Kita Wiesenbogen

Erläuterung der Vorplanungsstände V1 und V2

Vermerk zum Vorgespräch über die Kita Planung

Tragwerkskonzept der Vorplanungsvarianten

V1 Erdgeschoss / drei Gruppen

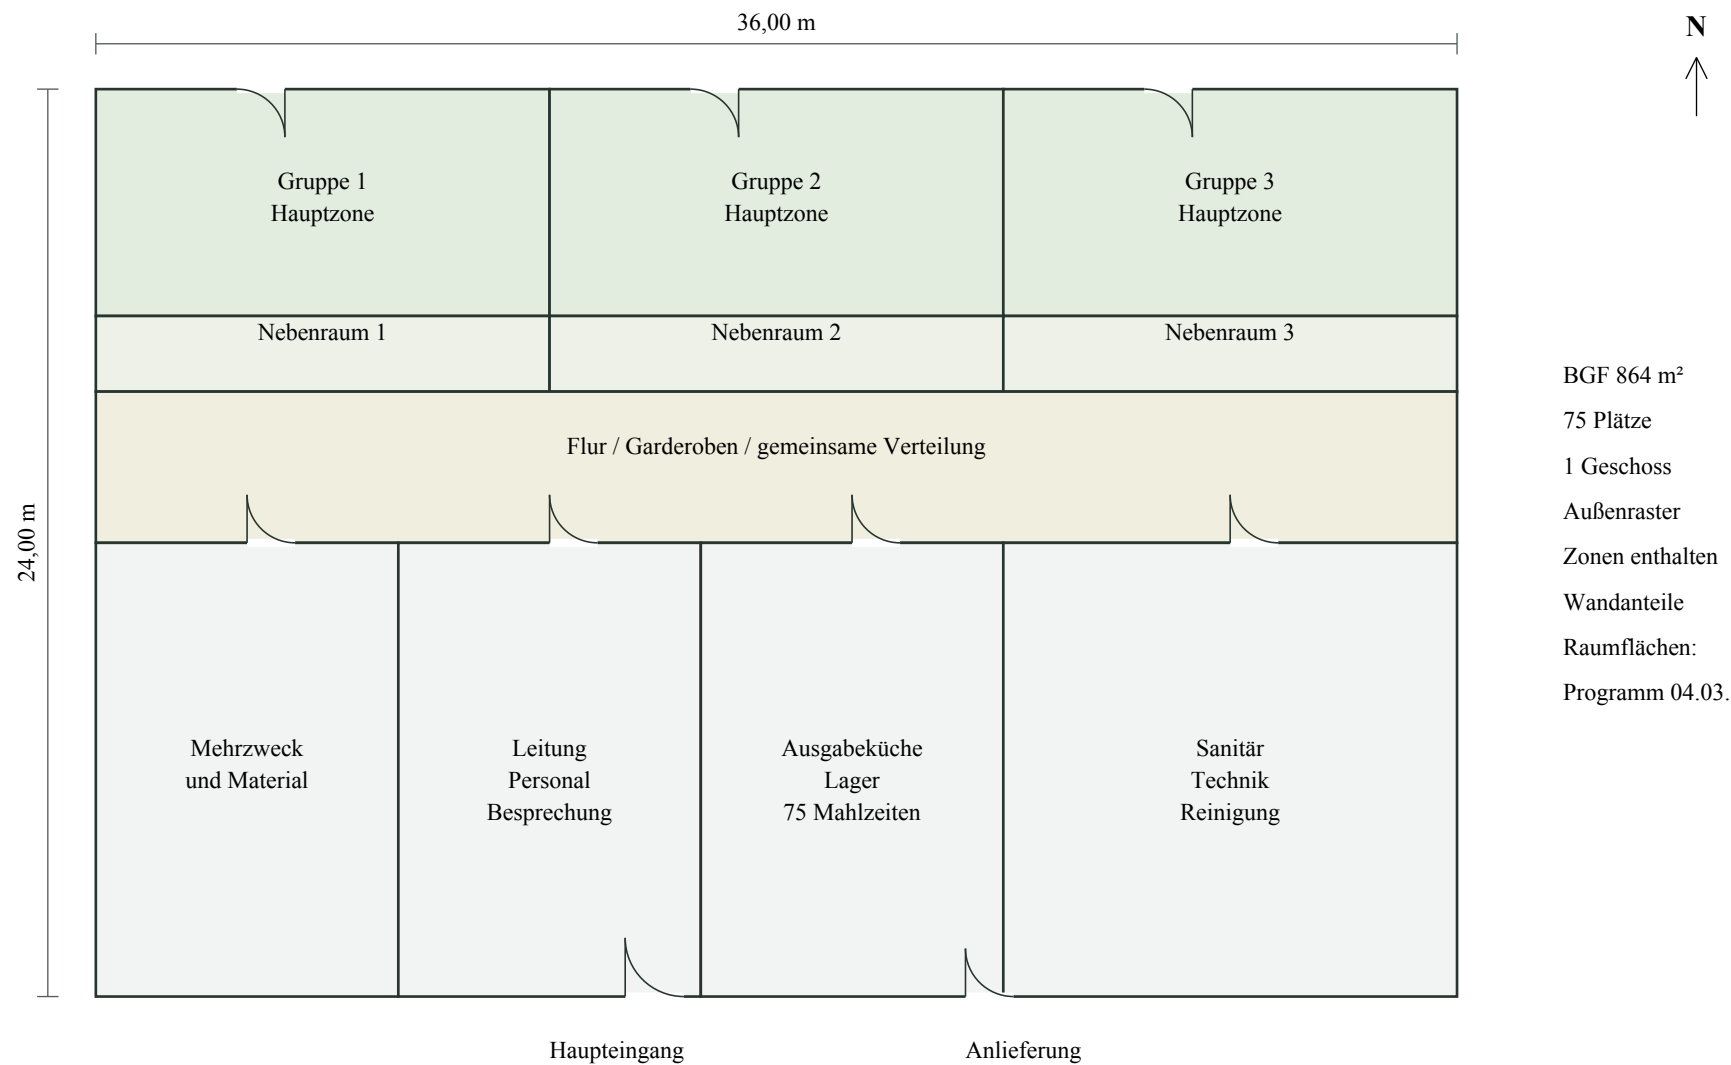
Vielen Dank für die Vorstellung der beiden Skizzen am vergangenen Freitag. Mein Schlafzimmer liegt zur Grenze mit Ihrem Grundstück. Auf der eingeschossigen Skizze war die Anlieferung nahe dieser Grenze eingezeichnet. Ich möchte wissen, zu welchen Uhrzeiten dort Fahrzeuge fahren und ob Kühlaggregate laufen sollen.

Zum östlichen Lieferzugang wurde auf die angrenzende Wohnnutzung hingewiesen. Eine konkrete immissionsrechtliche Bewertung war nicht Gegenstand des Gesprächs. Das Büro sagte zu, zunächst mit der Betreiberin die Lieferzeiten und die Möglichkeit eines südlichen Zugangs zu besprechen.

Für den eingeschossigen Baukörper kann ein wiederkehrendes Raster von etwa 6,00 m vorgesehen werden. Die größere Spannweite des Mehrzweckbereichs ist gesondert zu bearbeiten. Der flache Dachaufbau wird zunächst mit einer Holzkonstruktion angenommen. Die in der Zeichnung dargestellten Raumtrennungen sind nicht sämtlich tragend.

V2 Erdgeschoss / zwei Gruppen

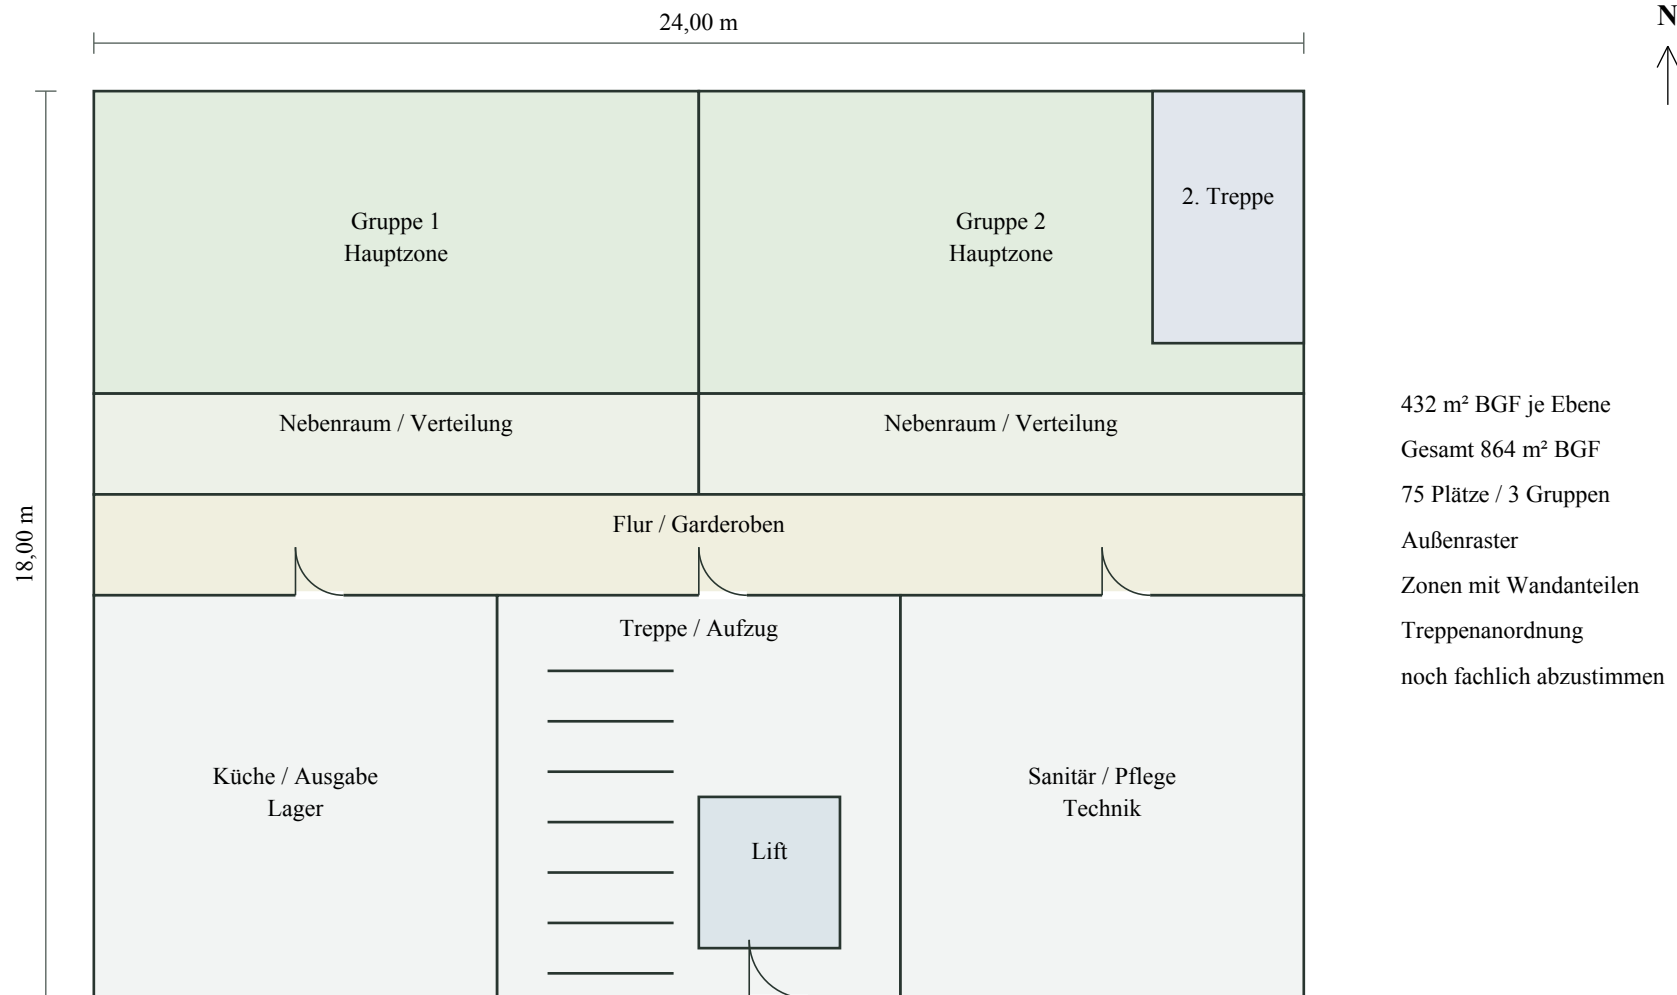
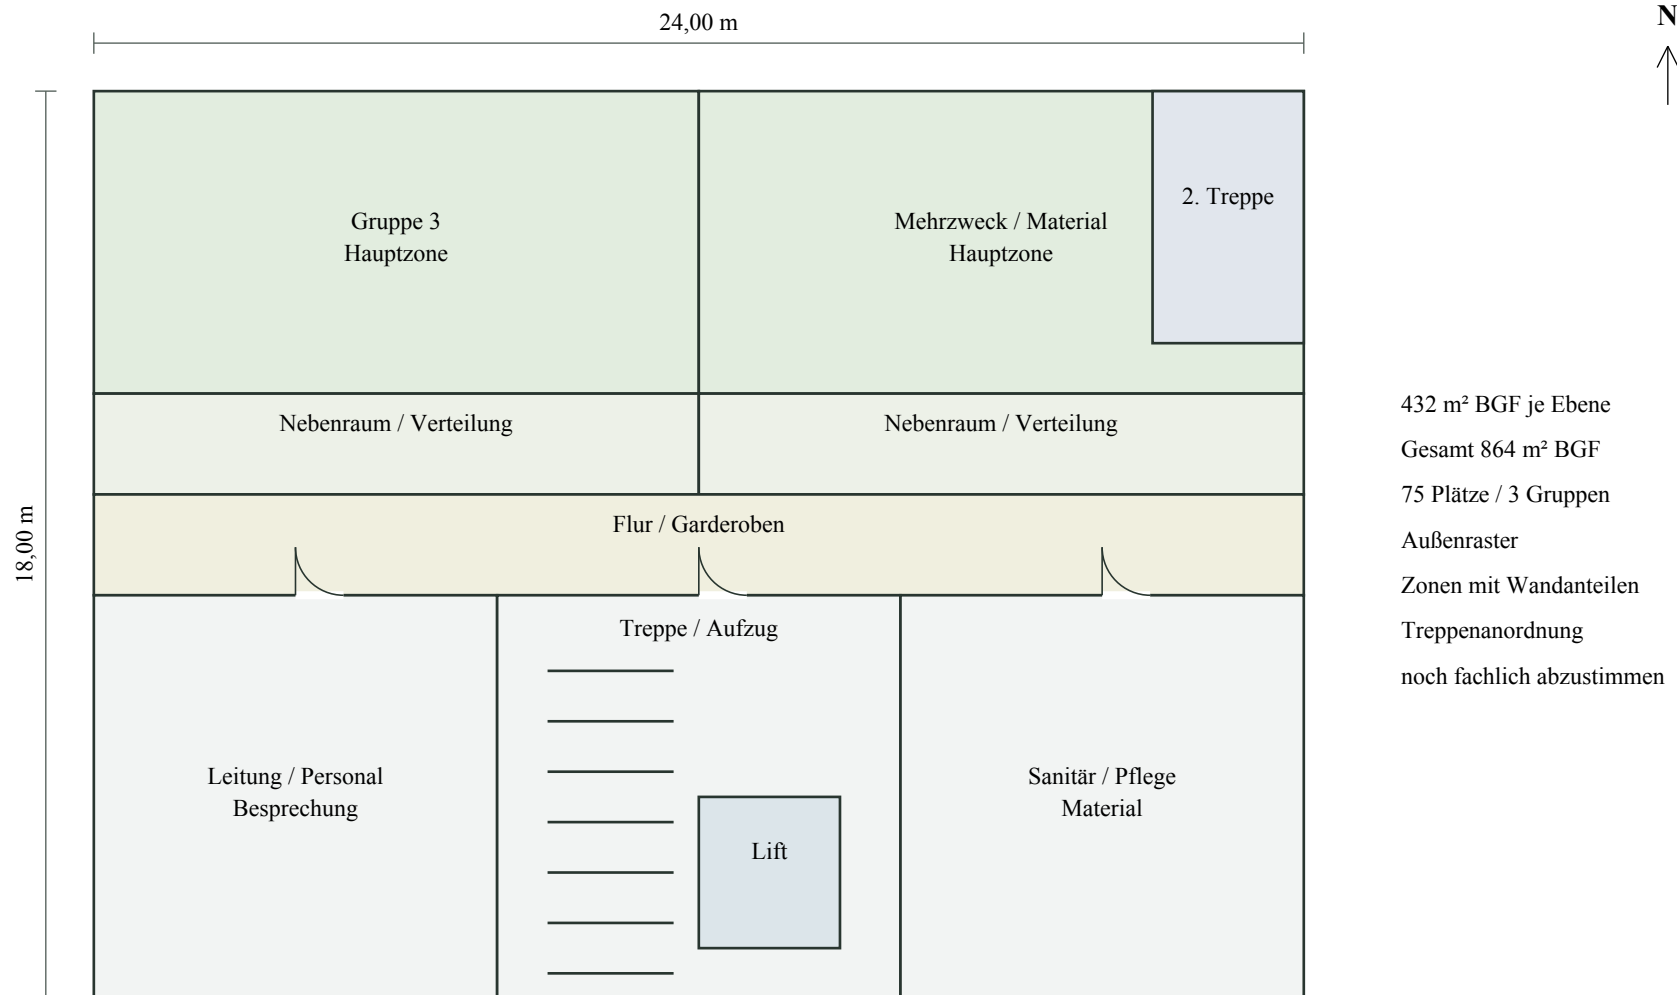
Bei V2 sehen wir außerdem die tägliche Bewegung der oberen Gruppe zum Garten noch nicht gelöst. Die dargestellte Treppe muss betrieblich mit zwei gleichzeitig anwesenden Betreuungspersonen nutzbar organisiert werden. Eine zusätzliche Personalstelle ist im laufenden Budget nicht eingeplant.

Für den zweigeschossigen Baukörper sind tragende Linien über beide Ebenen abzustimmen. Der Küchen- und Ausgabebereich im Erdgeschoss liegt unter dem Personal- und Besprechungsbereich. Die offenen Arbeitsbereiche und Raumtrennungen sind mit den tragenden Linien abzugleichen; eine zusätzliche Abfangung kann erforderlich werden. Im derzeitigen Baukostenkennwert ist ein üblicher Ansatz enthalten, jedoch keine detaillierte Mengenermittlung.

Die Schacht- und Treppenbereiche müssen in beiden Ebenen übereinanderliegen. Der zweite Treppenbereich im Nordosten ist räumlich vorgesehen, seine bauliche Ausbildung jedoch noch nicht abgestimmt. Die Darstellung ist kein Nachweis einer Rettungswegführung. Bitte vor einer Festlegung den Brandschutzbeitrag einbeziehen.
